## SERVIZIO INFORMAZIONE

# Modifica del rullo tenditore 531 0813 10

531 0813 10

Figura 1: In alto entrambe le versioni precedenti con guarnizione rossa oppure nera/ in basso la nuova versione

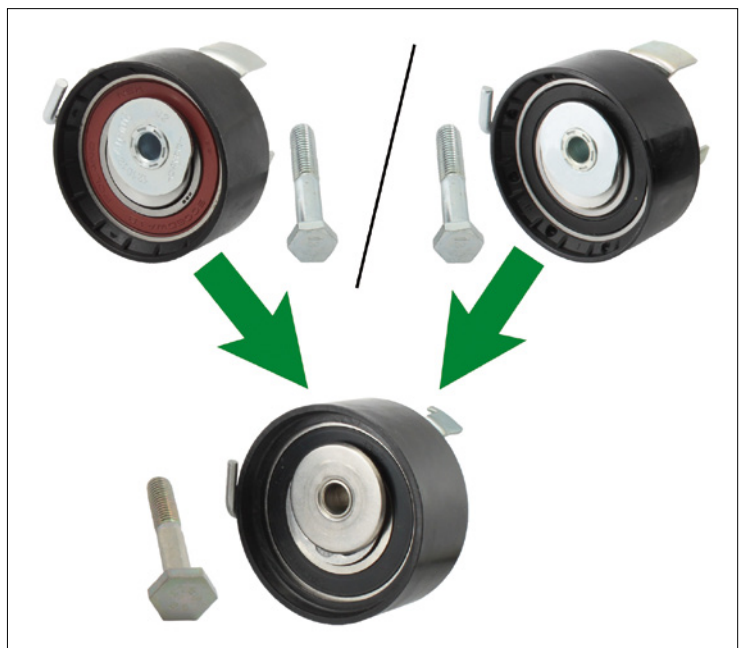
A seguito della costante evoluzione dei nostri prodotti, sono state apportate delle modifiche al rullo tenditore 531 0813 10 e alla relativa vite di fissaggio.

Questo servizio informazione illustra le caratteristiche visive delle versioni prodotte finora (figura 1, in alto) e della versione più recente (figura 1, in basso).

Per il montaggio del rullo tenditore modificato, è necessario utilizzare la vite di fissaggio M8x46 fornita. A causa della modifica dell'alloggiamento vite non è consentito un montaggio misto.
